「台南市政府建造執照及雜項執照簽證項目抽查復核小組」

104 年第一次會議提案 提案單位：社團法人台南市建築師公會

圖例 a~d 窗台類型

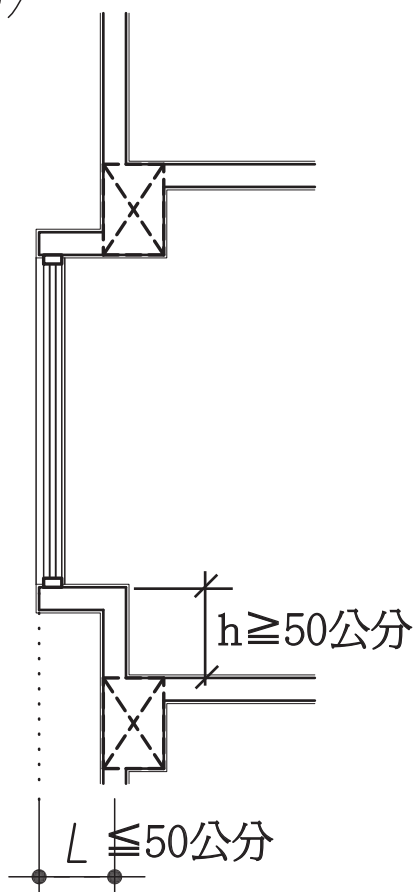
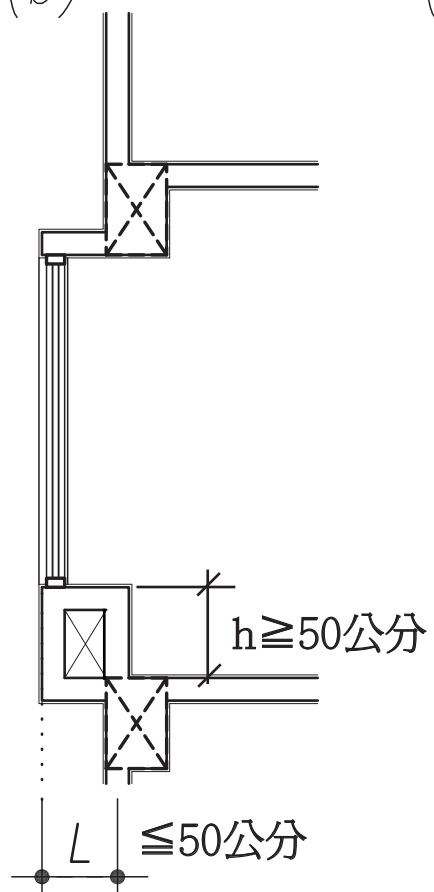
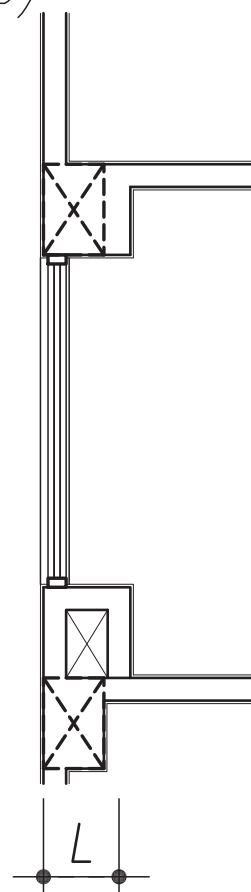
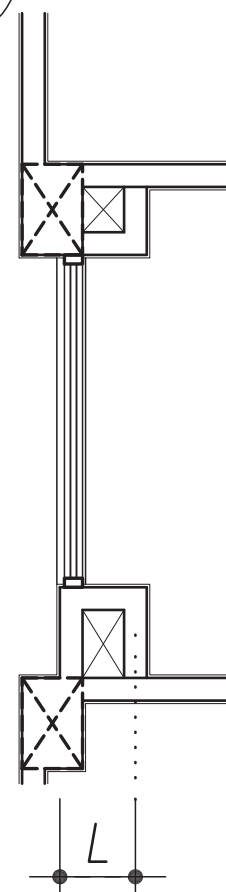
提案三：有關建築技術規則建築設計施工編第 97 條第一項第二款第二目所規定『安全梯與建築物任一開口間之距離,不得小於兩公尺』之認定問題釐清。(提案人：楊宗儒 建築師)

說明：針對建築技術規則建築設計施工編第 97 條第一項第二款第二目所規定之『安全梯與建築物任一開口之距離，不得小於兩公尺。』該處所指之距離，認定方式該如何計算量測，請詳見附件圖例所標示“a”之直線距離或“b”之直線距離，是否任一方式皆符合直線量測之規定。

台南市建築師公會意見：a 或 b 任一直線距離 $\geq 2m$ 皆符合直線量測之規定。

平面圖

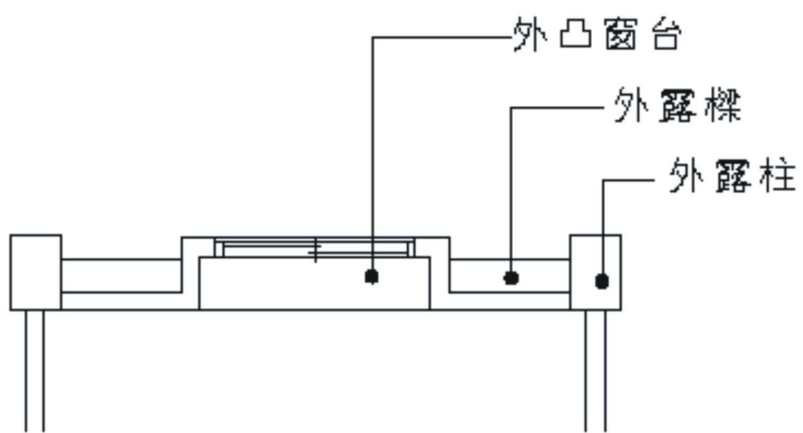
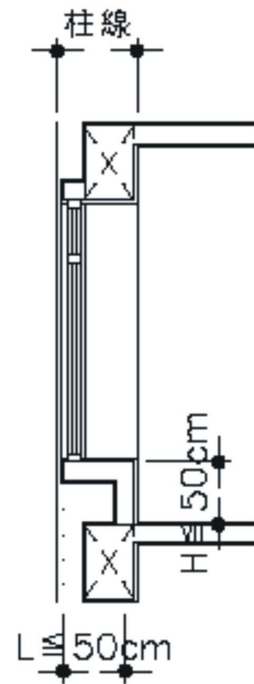
提案四：本案建築物於外牆設置裝飾板，是否可行，提請討論。(提案人：朱益民 建築師)

二、本案設置於側向之裝飾板，係為延續正向雨遮之水平線條，以形成立面轉角之連續框架視覺效果（參考外觀透視）構造上採降版 15 公分，且該部分之外牆僅設置一寬 60 公分之外推窗，其餘部分為實體牆（詳平、剖面圖說）。裝飾版突出外緣為 47.5 公分，小於 60 公分，尚符合決議內容規定。

台南市建築師公會意見：本案設計之外牆裝飾板,符合 103 年「台南市政府建造執照及雜項執照簽證項目抽查復核小組」第一次會議提案六之決議,應屬適法。

示意圖a

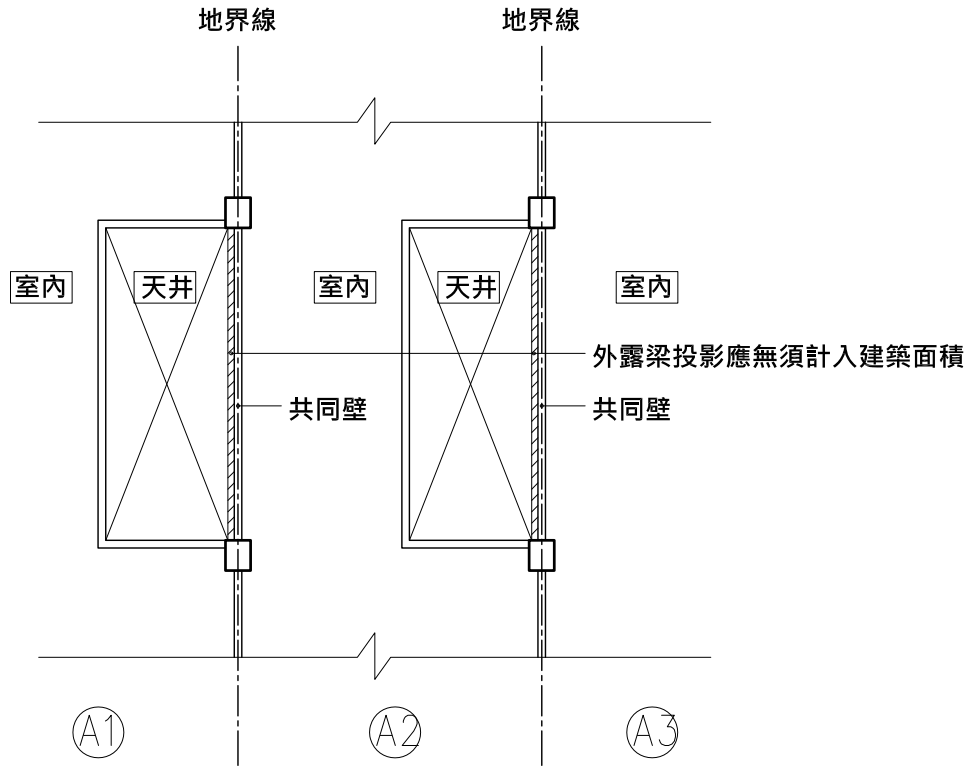
提案十：有關透天式店舖住宅自設昇降機，涉建築技術規則第 79 條之 2 防火及遮煙性能應如何檢討，提請討論。(提案人：

- 一、透天式住宅設置昇降機，其防火依 95.08.21 營署建管字第 0952912647 號函解釋。(附件 a)
- 二、本案設計一樓店舖、二樓辦公室、三樓至五樓住宅，一樓及二樓使用空間依防火區劃分隔，整棟為同一戶；依上述解釋函，昇降機門應可免另外檢討防火性能。(本案於 102.08.19 申請，免依 79 條之 2 新規定檢討遮煙性能)(附件 b)

- 一、本案各層建築用途及設計符合建築技術規則第 96 條之 1，一棟一戶連棟式住宅之規定。
- 二、依 95.08.21 營署建管字第 0952912647 號函解釋，總樓地板面積在 1500 平方公尺內且五層樓以下之防火構造建築物，昇降機間免按建築技術規則第 79 條之 2 第一項形成區劃分隔。

A-1立面圖(總和整面檢討)

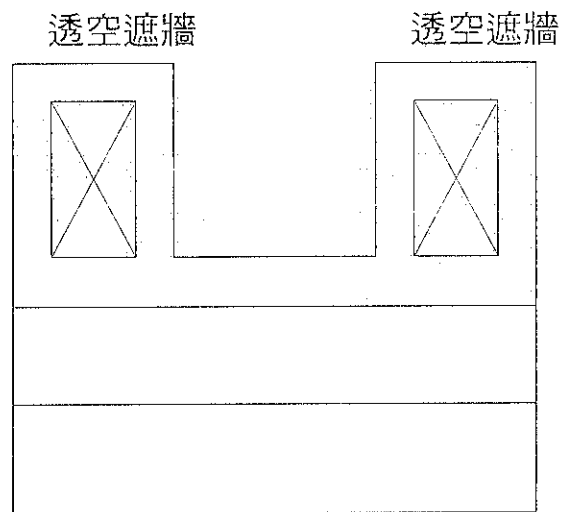
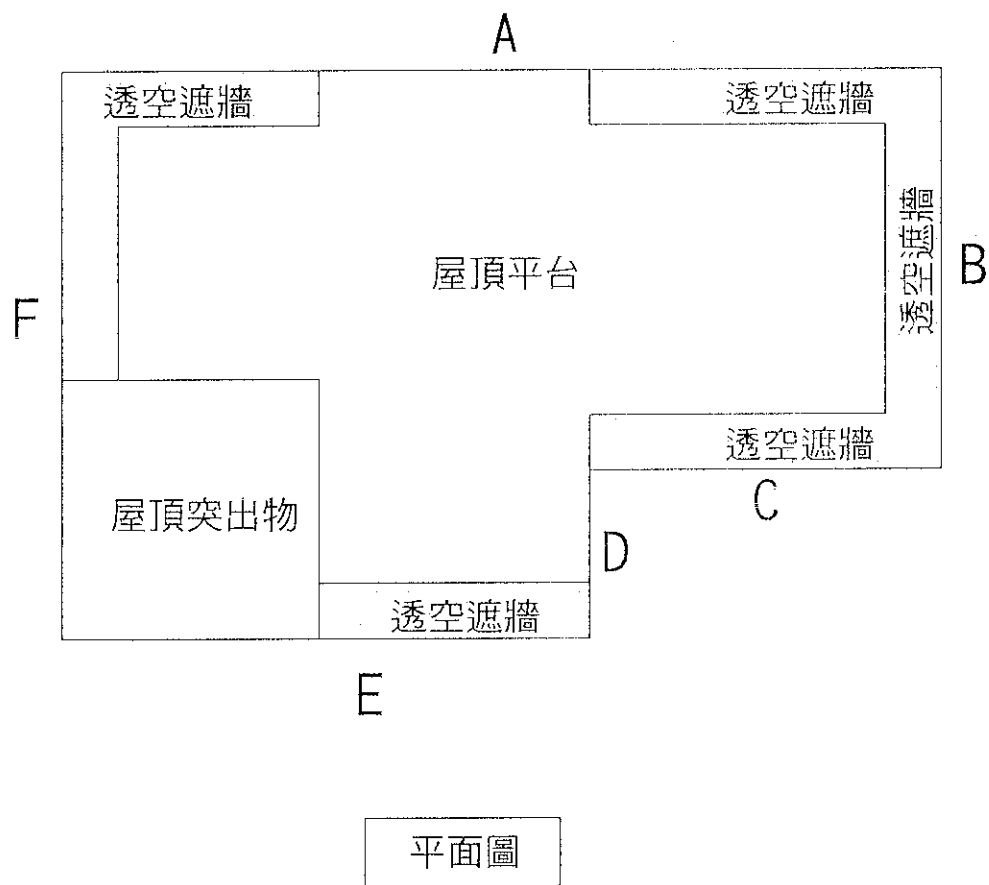
二、如 A-1 向立面所示，1/3 透空遮牆檢討範圍可否以單邊整面全部範圍（含未遮蔽範圍）總和檢討之，敬請委員釋疑。（詳附件二）

如A-1向立面所示，1/3透空遮牆檢討範圍
可否以單邊整面全部範圍(含未遮蔽範圍)
總和檢討之

二、透空遮牆應以單邊整面全部面積範圍檢討。

高雄市雨遮認定方式

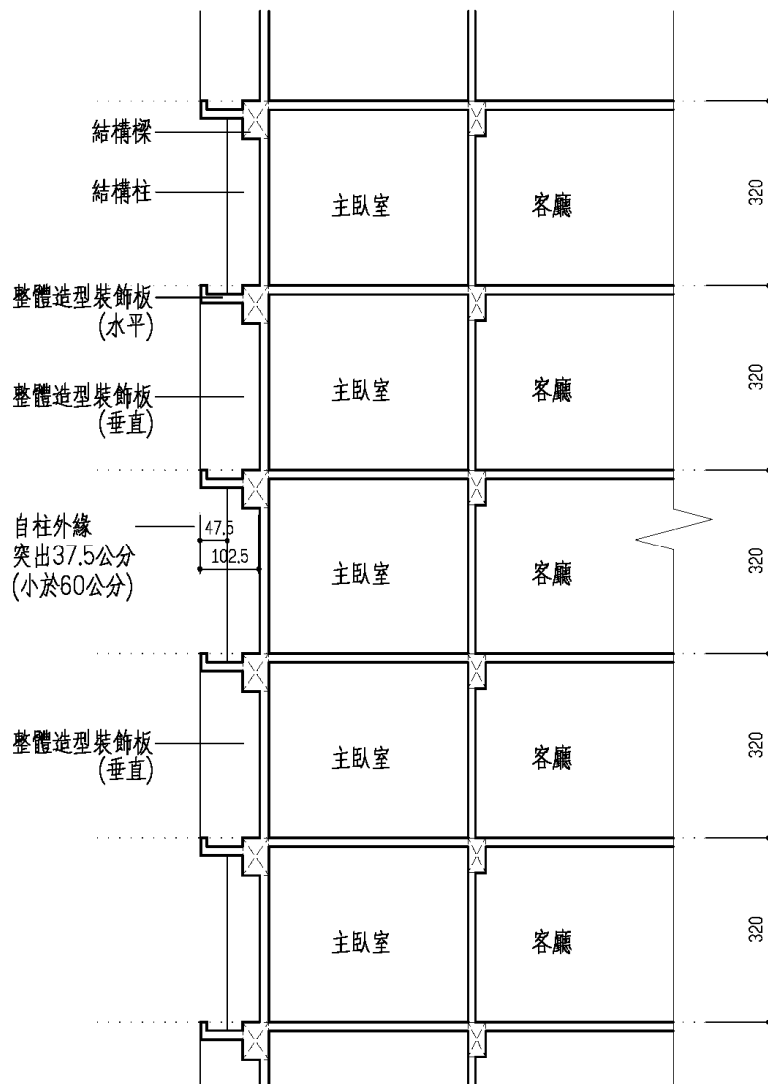
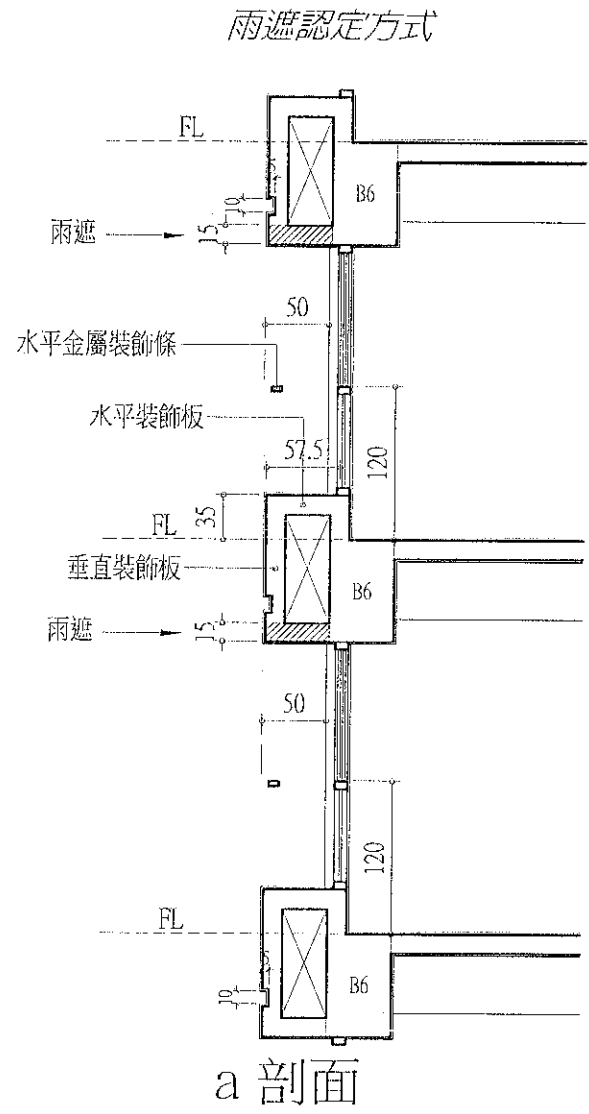
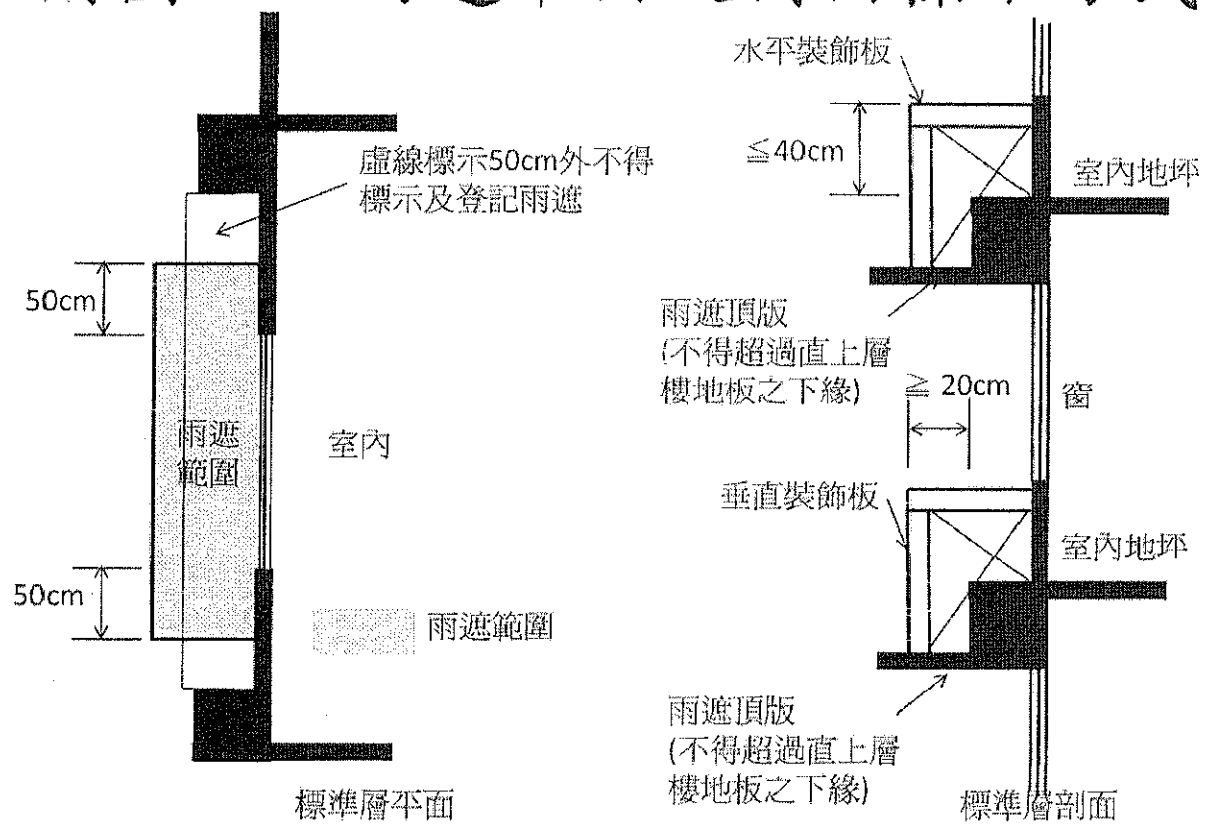
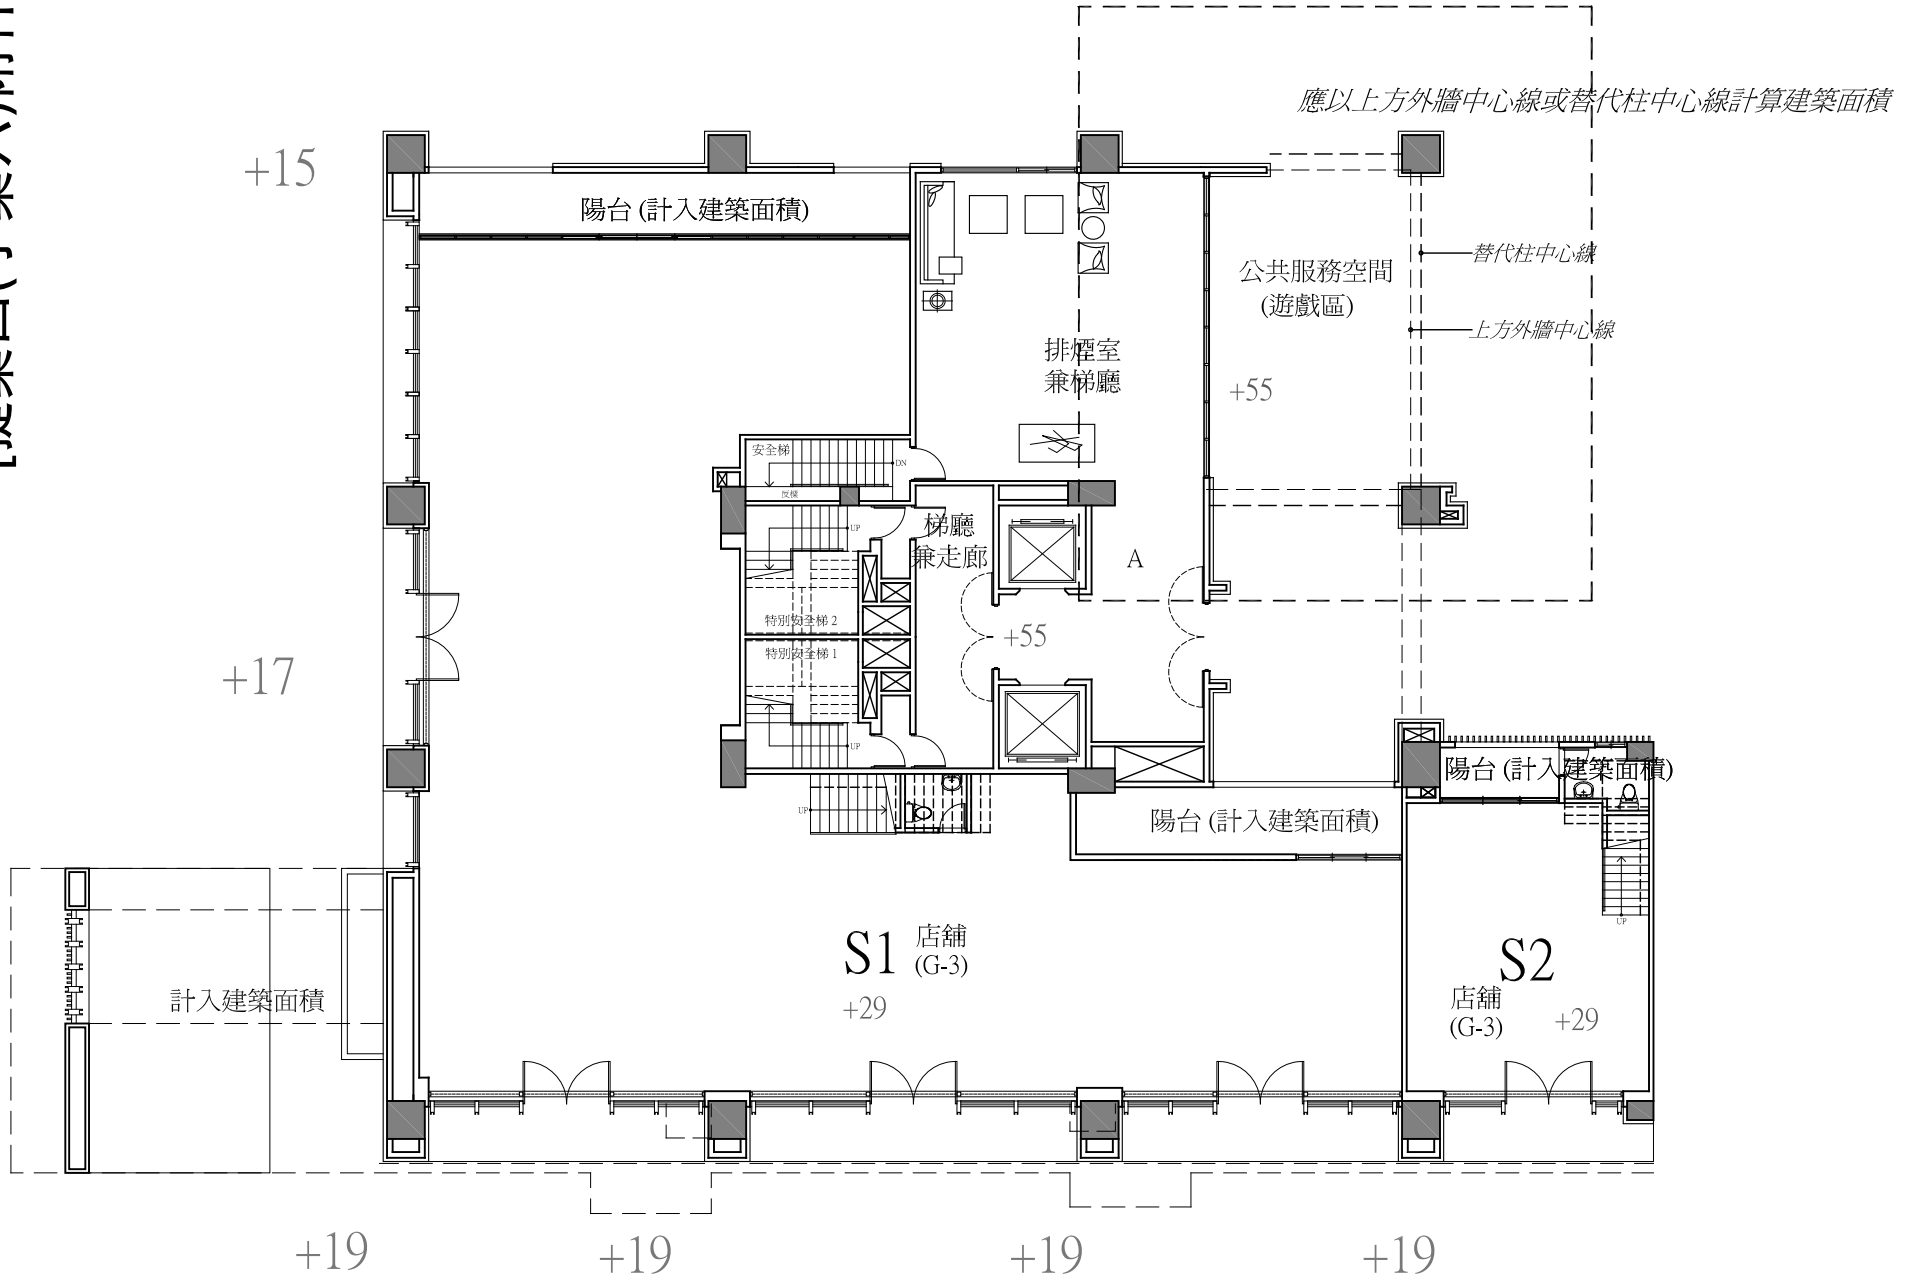
提案五：本案雨遮板上方可否加設水平及垂直裝飾板, 是否可行?
提請討論。(提案人:吳宗儒 建築師)

二、本案雨遮板考量建築物造型及立面景觀加設與雨遮板一體構築之水平及垂直裝飾板（詳本提案附件圖說）

台南市建築師公會意見：公會建議雨遮及裝飾板僅能擇一標示；考量建築物立面造型變化，另提出高雄市雨遮認定方式供各位先進參考，再提請討論。
